Появление люфтов в качалках рулей высоты и направления. В процессе эксплуатации самолетов «Птенец-2» появилось два зафиксированных случая появления люфтов в качалках рулей высоты и направления.

Рис. 1. Качалка РВ

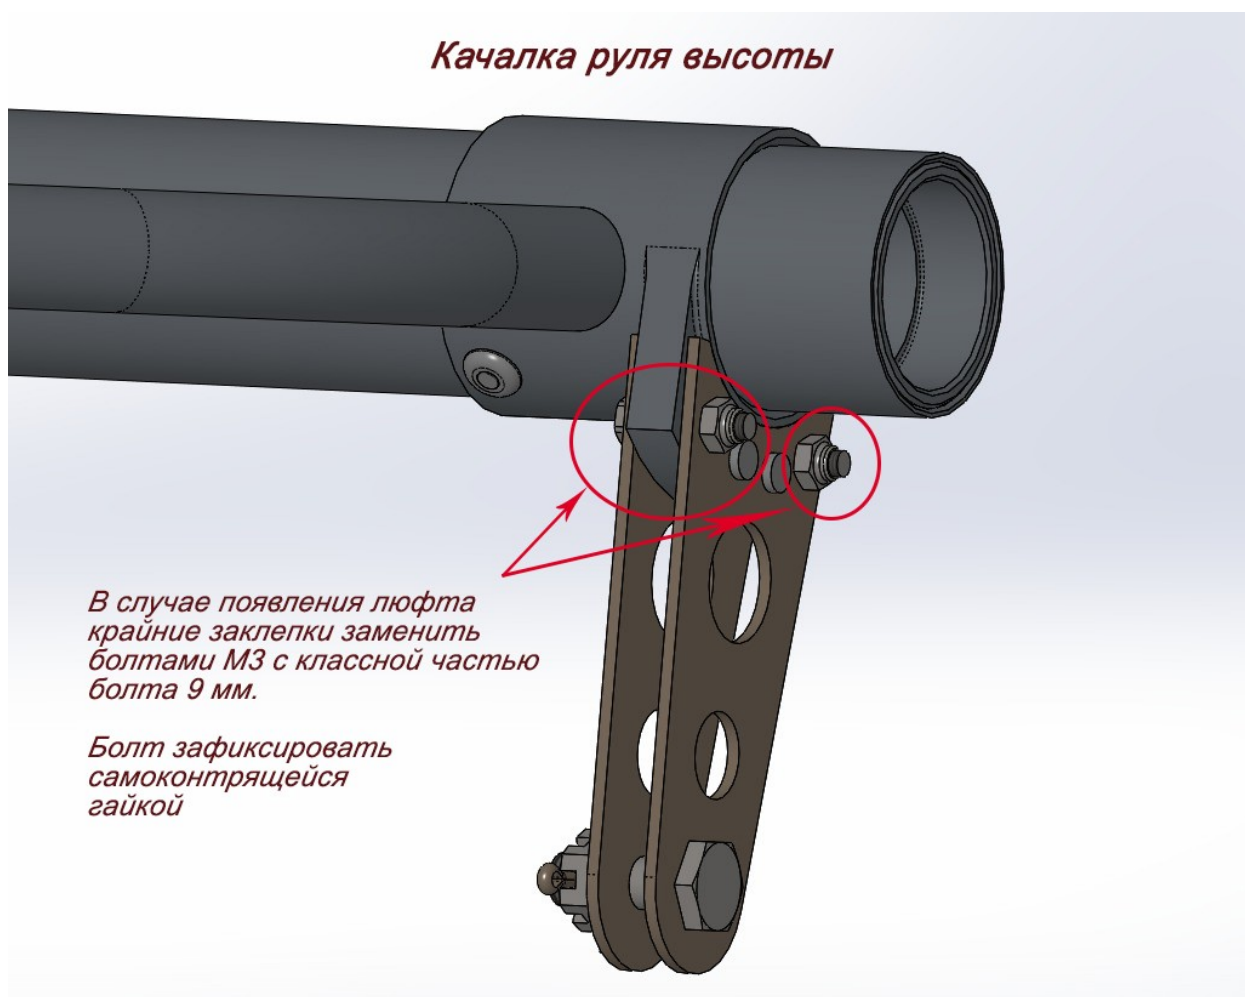
Причина данного явления состоит в недостаточной жесткости крепления стальных лепестков к качалке, установленной на оси вращения руля.

В целях предотвращения последствий, связанных с этим явлением, производитель рекомендует эксплуатантам самолетов провести осмотр данных качалок на предмет выявления люфтов. В случае обнаружения, устранение данной проблемы предлагается высверливанием двух крайних заклепок и заменой их на болты МЗ (длина классной части болта должна составлять 9 мм) с контргайкой во избежание случайного разъединения.
